AVIS URGENT DE SÉCURITÉ

Composants tibiaux / Unités de composant d'articulation modulaire de
Système de prothèse de genou modulaire Endo-Model-M

Composants tibiaux de
Système de prothèse de genou rotationnel et à charnière Endo-Model-SL

Endo-Model SL

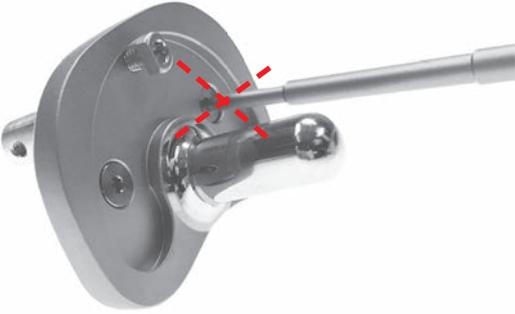
En cas d'usage d'un espaceur proximal de Tilastan et d'impossibilité de dévisser l'une des vis sans tête ou les deux du composant tibial modulaire, la technique chirurgicale modifiée suivante doit être exécutée.

= retrait de vis impossible ?

<p>Il convient de s'assurer de la présence d'une couche de ciment homogène entre l'espaceur proximal de Tilastan (intégral et semi) et le composant tibial modulaire. La couche de ciment doit être épaisse de 1 à 2 mm.</p>

Endo-Model – M

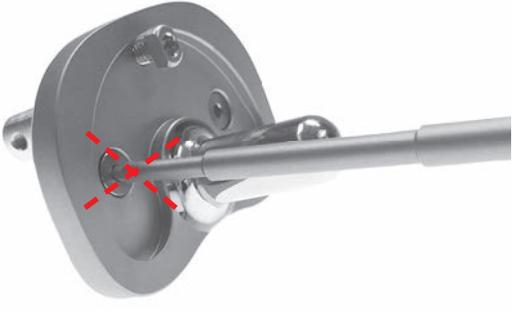
En cas d'usage d'un espaceur proximal de Tilastan et d'impossibilité de dévisser l'une des vis sans tête ou les deux du composant tibial modulaire, la technique chirurgicale modifiée suivante doit être exécutée.

= retrait de vis impossible ?

<p>Il convient de s'assurer de la présence d'une couche de ciment homogène entre l'espaceur proximal de Tilastan (intégral et semi) et le composant tibial modulaire. La couche de ciment doit être épaisse de 1 à 2 mm.</p>
